CMT
CUBATÃO
Companhia Municipal de Trânsito

PROTOCOLO: 807/18
ASSUNTO: Indicação 211/18 - Ver. Rodrigo Ramos Soares

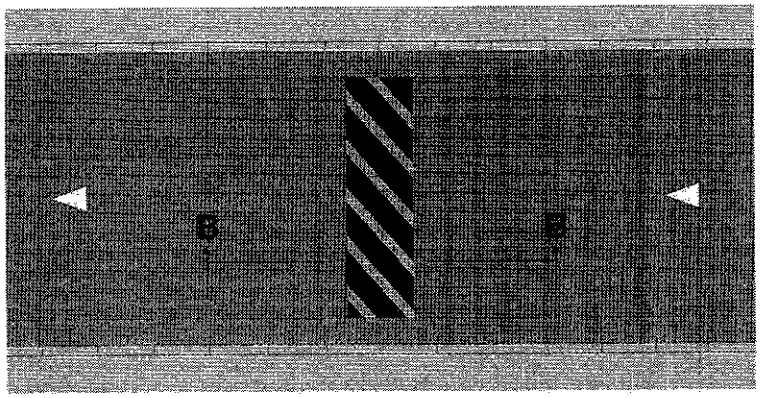
Em atenção a V. Sª, verificamos a real situação em que se encontra a Rua Ana Nery, Vila Couto, para atendimento, isto para recuperação de ondulação transversal (lombada), a recuperação de ondulação transversal próxima a uma interseção deve se respeitar uma distância mínima de 15 metros do alinhamento do meio fio de bordo da via transversal, no máximo 10 cm de altura, comprimento 3,70 m e largura igual a da pista.

Assim sendo é viável a recuperação do dispositivo de ondulação transversal (lombada), tendo em vista a segurança dos alunos e os usuários da via, o que se pede em caráter de urgência devido o retorno dos alunos para suas atividades escolares conforme croqui em anexo.

Por fim, assim que for programada a recuperação da ondulação transversal, favor nos informar para providenciarmos a pintura sobre o obstáculo e as sinalizações adequadas com placas de regulamentação e de advertência.
